高速増殖原型炉もんじゅの原子炉設置変更許可申請の
原子力委員会、原子力安全委員会への諮問について

高速増殖原型炉もんじゅの設置変更許可申請の 原子力委員会、原子力安全委員会への諮問について

高速増殖原型炉もんじゅの原子炉 設置変更許可申請及び安全審査の概要

図Ⅰ 2次ナトリウム補助設備の改造

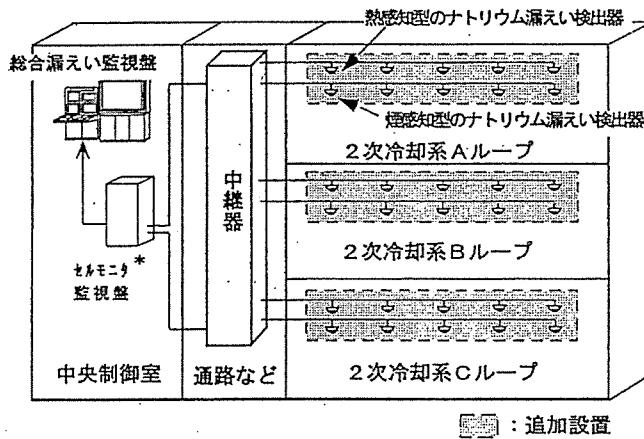
空気雰囲気下での2次系からのナトリウム漏えい時には、配管、機器内のナトリウムを短時間にドレンし、ナトリウムの漏えいを停止させることが有効であることから、設置者は、2次ナトリウム補助設備のうち2次ナトリウム充填ドレン系において、ドレンラインの追加を行い、ドレン時間の短縮を図るとともに、ドレン弁を多重化し、ドレン機能の信頼性向上を図ることとしている。

図Ⅱ 煙感知型及び熱感知型のナトリウム漏えい検出器の設置

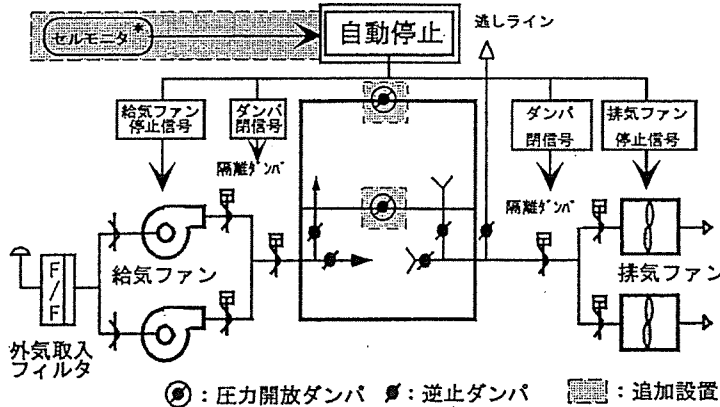
設置者は、2次系からのナトリウム漏えいに対する設計として、煙感知型及び熱感知型のナトリウム漏えい検出器を追加することとしている。

図Ⅲ 換気空調設備等の改造

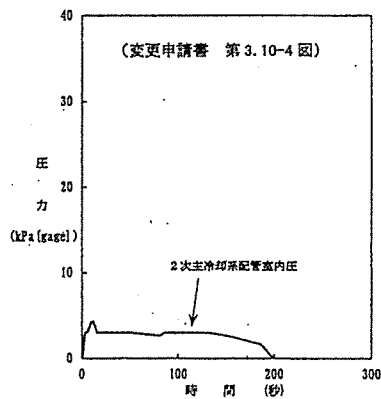
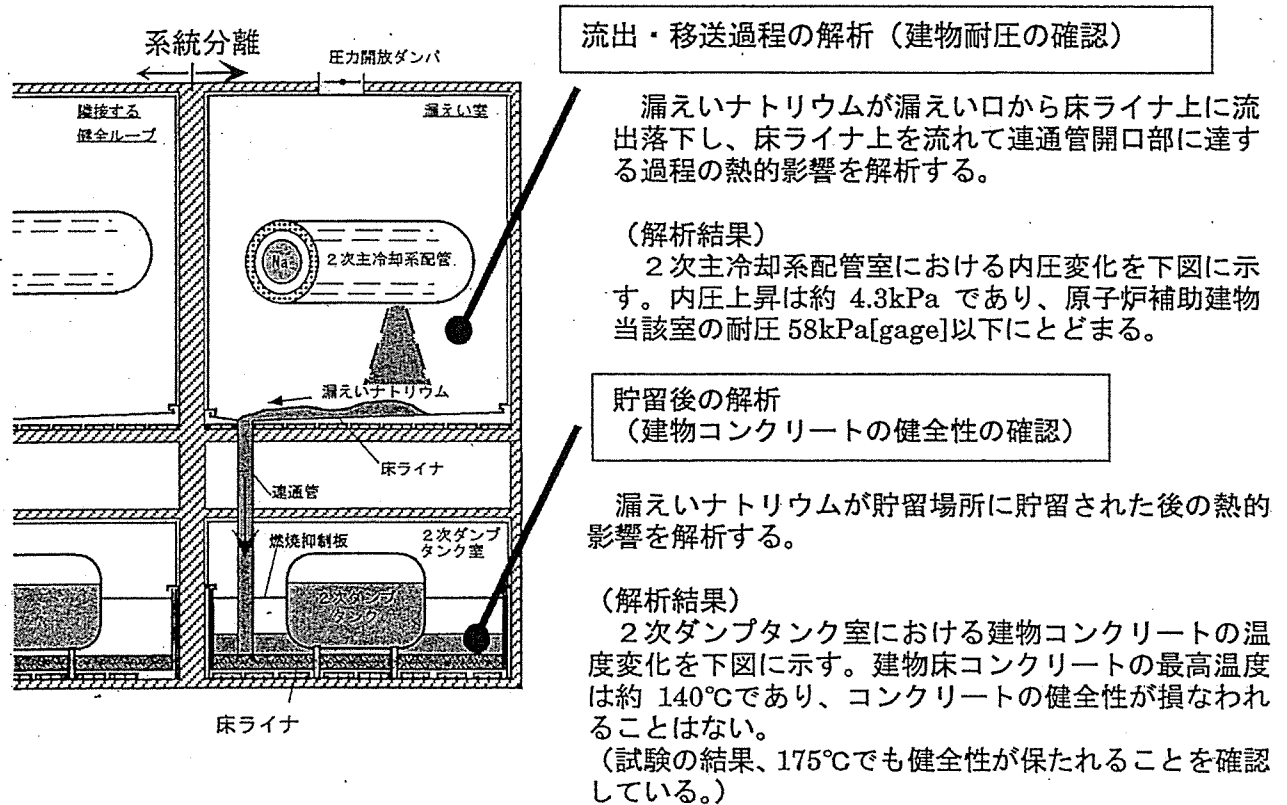
設置者は、換気空調設備の自動停止機能を追加するとともに、圧力開放ダンパを設け、空気雰囲気下でのナトリウム漏えいの影響緩和機能を向上させるとしている。

漏えいしたナトリウムの影響によっても建物の健全性は損なわれないことから、空気雰囲気下でのナトリウム漏えいに対する設計は妥当と判断。

図IV 安全評価（漏えいナトリウムによる熱的影響の解析）

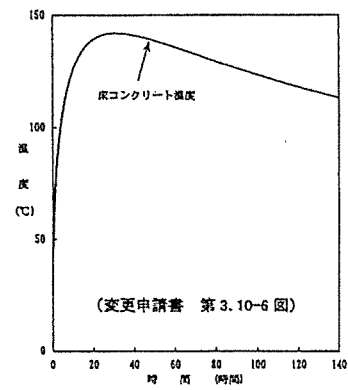
2次主冷却系配管室内圧変化

2次ダンプタンク室床コンクリート温度変化

漏えいナトリウムによる熱的影響によって原子炉補助建物の健全性が損なわれることなく、系統分離は保持されることから、漏えいループ以外のループによって炉心の十分な冷却機能が保持されると判断。

図V 蒸気発生器伝熱管の破損に対する設計

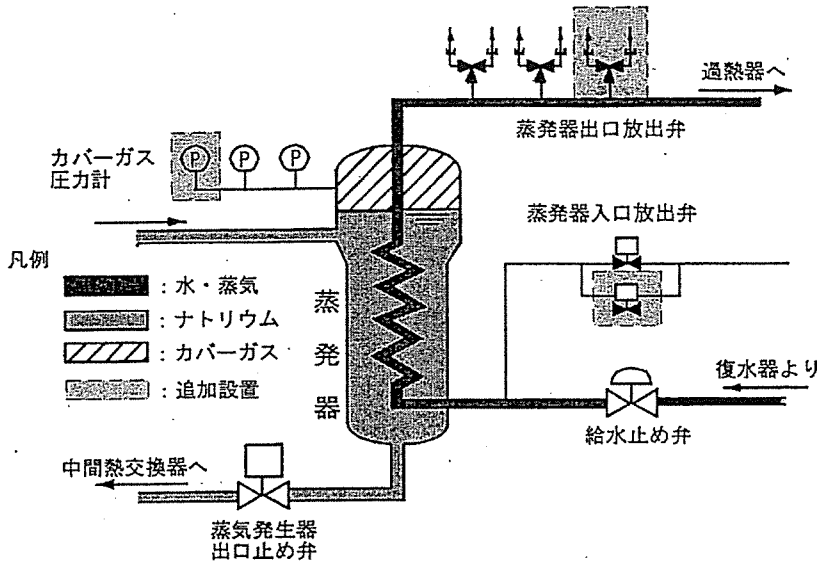
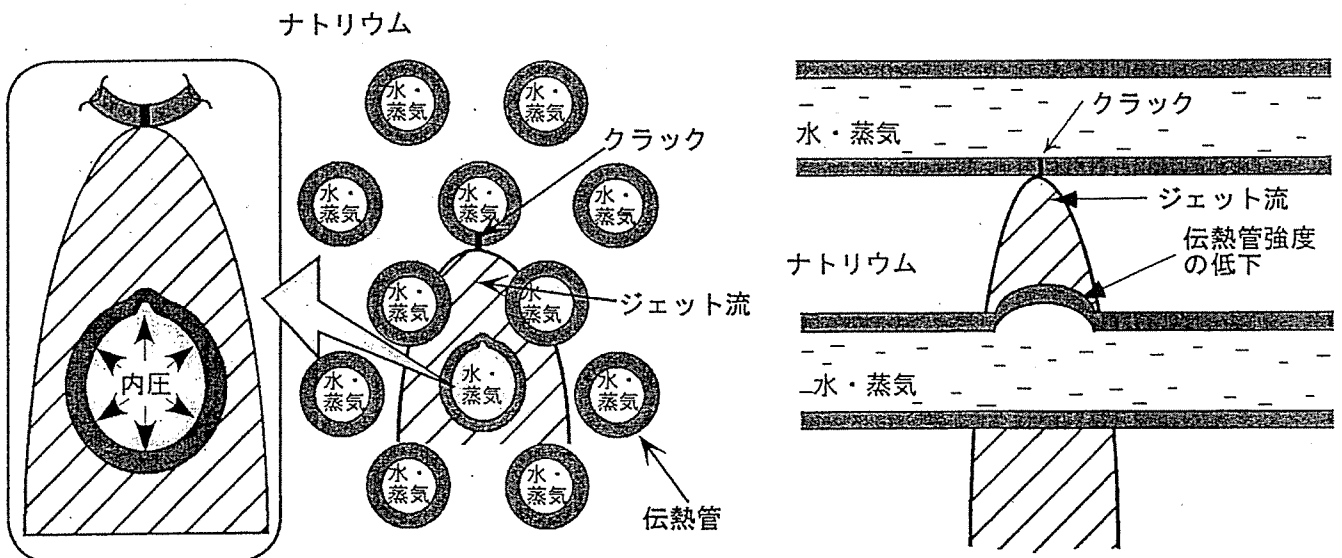
設置者は、カバーガス圧力計の増設及び水・蒸気系の放出弁の追加設置を行うことにより、水漏えいを早期かつ確実に検出し、伝熱管内の水・蒸気を急速にブローすることとしている。

また、参考文献において高温ラプチャ型破損による破損伝播の発生が防止されるとしている。

伝熱管の破損伝播による2次主冷却系の過度の圧力上昇は防止されることから、蒸気発生器伝熱管の破損に対する設計は、妥当と判断。
